Objet : Avis de l'Agence de l'eau Rhin-Meuse concernant la demande de renouvellement et d'extension de la carrière de Valff et Niedernai.

Par courrier électronique en date du 16 juillet 2025, vous sollicitez l'avis de l'AERM sur le renouvellement et l'extension de la carrière de Valff et Niedernai.

Figure 1 : Aperçu de la confluence entre l'Andlau et le Flussgraben

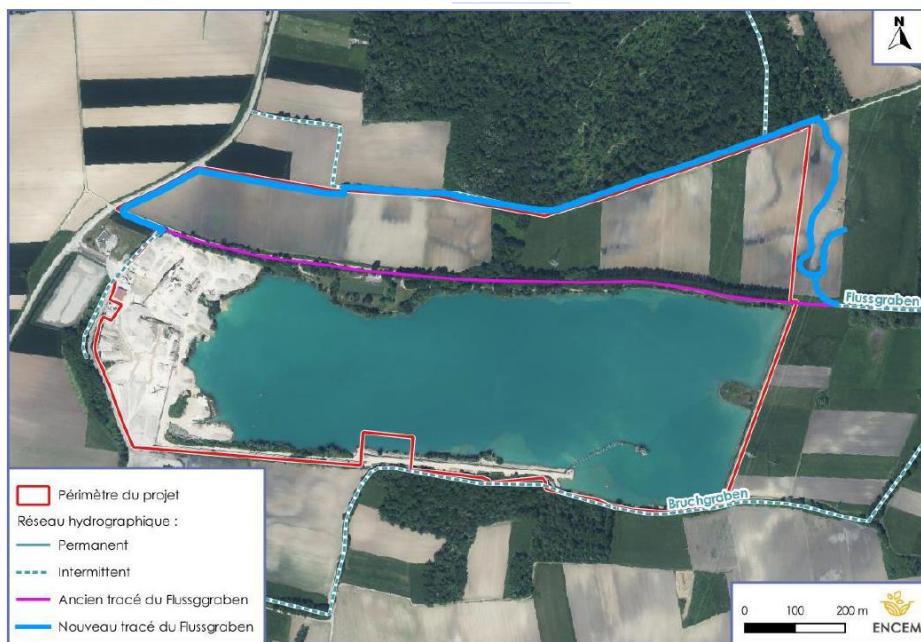
Les investigations de terrain réalisées sur le cours d'eau démontrent le caractère temporaire de son écoulement et les faibles enjeux hydro-biologiques et hydromorphologiques associés (2 espèces de poissons inventoriées : un gardon et 27 Pseudorasboras (espèce invasive). De plus la confluence de ce petit affluent avec l'Andlau ne semble pas fonctionnelle.

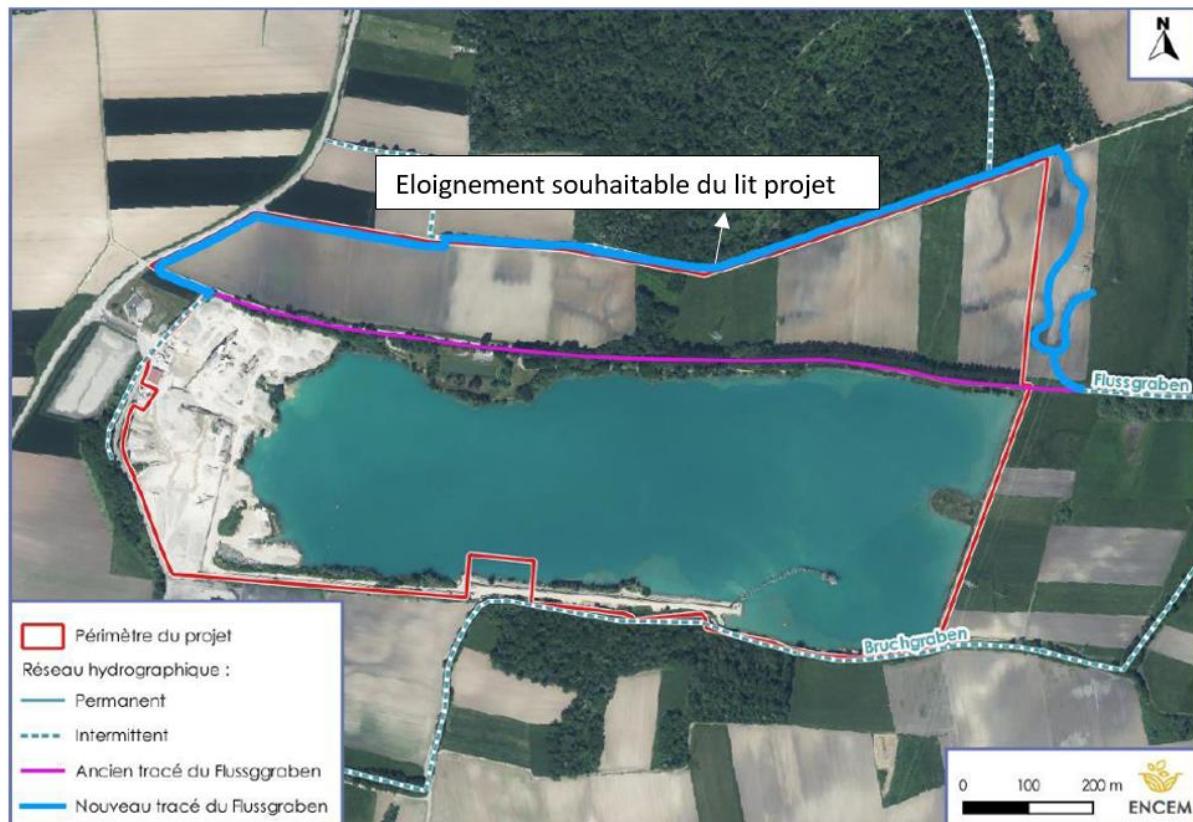
Toutefois le profil en long du cours d'eau ne sera pas retravaillé jusqu'à sa confluence avec l'Andlau, sous motif de ne pas impacter la zone humide par un effet drainant. **Le lit projet présentera donc une contrepointe sur la partie aval** et fonctionnera davantage comme un espace humide lenticulaire, favorable notamment aux amphibiens.

Le projet semble apporter davantage de bénéfices que d'impacts négatifs sur le fonctionnement de cet affluent, dont la dynamique et la morphologie sont actuellement altérées (hormis sur l'aspect ripisylve). Toutefois il serait **pertinent de ne pas reprendre le fossé routier comme lit projet** pour limiter notamment les risques de pollution du futur lit qui servira probablement de site de reproduction pour les amphibiens, au moins le long du massif boisé. Cela permettra d'également augmenter son potentiel biologique (diversification du profil, pentes douces etc...).

Par ailleurs, il est recommandé d'écarter l'option d'un tracé de lit empruntant le fossé routier, afin de limiter les risques de pollution et de maximiser le potentiel écologique du nouveau linéaire. Enfin, la mise en œuvre d'Obligations Réelles Environnementales (ORE) pour sécuriser la pérennité des mesures compensatoires apparaît opportune.
